pour : la construction d'une centrale
photovoltaïque au sol, constituée de trois parcs,
et ses équipements annexes (locaux techniques,
pistes d'exploitation, clôture)

adresse terrain : lieu-dit LE CARTEYROU, à Tour-
de-Faure (46330)

ARRÊTÉ
accordant un permis de construire
au nom de l'État

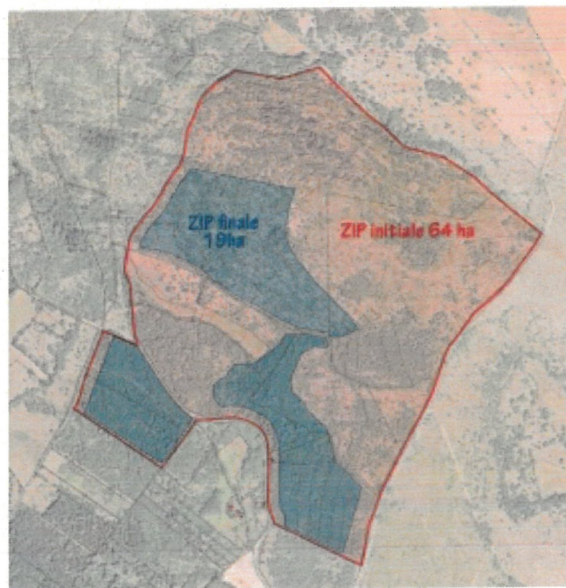
La MRAe recommande :

- d'une part de revoir l'implantation du projet et les mesures d'intégration paysagères afin de supprimer toute visibilité sur le parc depuis le site classé
- d'autre part de maintenir les éléments végétaux qui marquent le relief (les boisements, haies, patchs boisés) afin de minimiser les impacts paysagers les plus importants du projet pour les sites patrimoniaux précités et depuis « les Places ».

L'analyse paysagère et patrimoniale (version Nov. 2020) montre clairement l'évolution de l'emprise du projet avec une réduction de la zone d'implantation (de 64ha initialement identifié à 19ha soit 70% de réduction), ce qui constitue la principale mesure paysagère.
